# ZARZĄD DRÓG POWIATOWYCH W MIECHOWIE

SE.261.1.2016

## **WYJAŚNIENIE DO SPECYFIKACJI ISTOTNYCH WARUNKÓW ZAMÓWIENIA Nr 1**

Dot.: Przebudowa ciągu komunikacyjnego dróg powiatowych obejmująca:

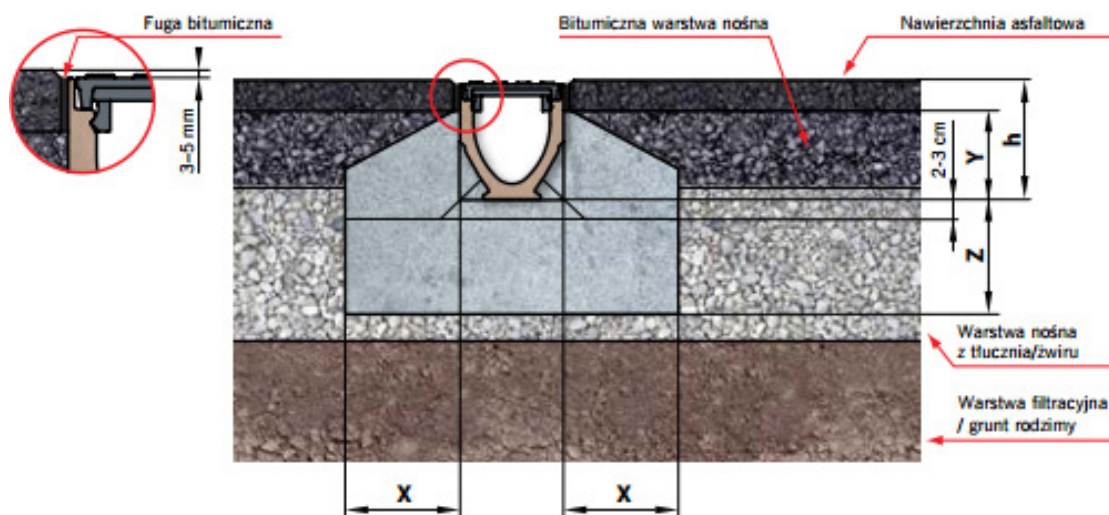
**Pytanie 2:** Dot. poz. 3.15 kosztorysu ofertowego na przebudowę skrzyżowania dróg powiatowych nr 1177K i 1138K- prosimy o podanie wymiarów odwodnienia liniowego i zamieszczenie rysunku.

**Odpowiedź 2:** Odwodnienie liniowe szerokości 20 cm, klasa obciążenia min. D 400. Poniżej Zamawiający zamieszczany przykładowy rysunek odwodnienia liniowego.
